非モデル化破碎帯 薄片試料観察(H27-B-2 深度35.92m)

第833回審査会合 机上配布資料1に追記(水色枠)

非モデル化破碎帯 薄片試料観察 (H27-B-2 深度60.58m)

第833回審査会合 机上配布資料1に追記(赤太枠)

ボアホールカメラ展開画像との対比結果(H27-B-2 深度88.38~88.43m)

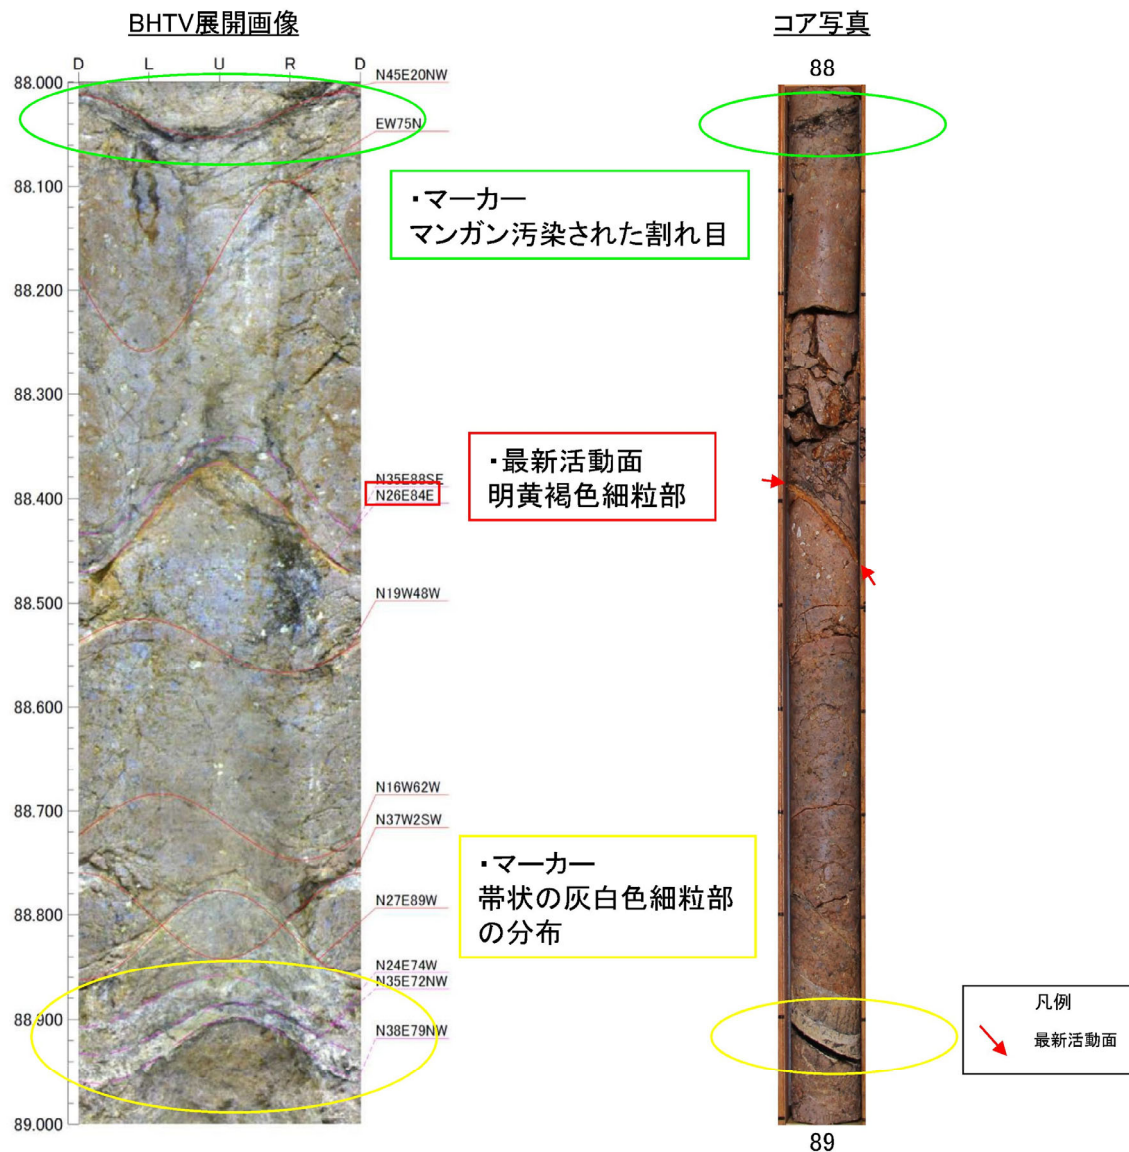
- コアにおける明黄褐色の細粒部は幅が狭く、上端・下端とも平行に分布しているため、BHTV画像では細粒部の境界が明瞭な上端側の不連続面(最新活動面:深度88.42m)をトレースしていた。
- よって、最新活動面(深度88.42m)の走向・傾斜は、従前のデータから変更はない。

- H27-B-2 深度88.38~88.43mの破碎部の最新活動面の走向・傾斜はN26° E84° Eである。
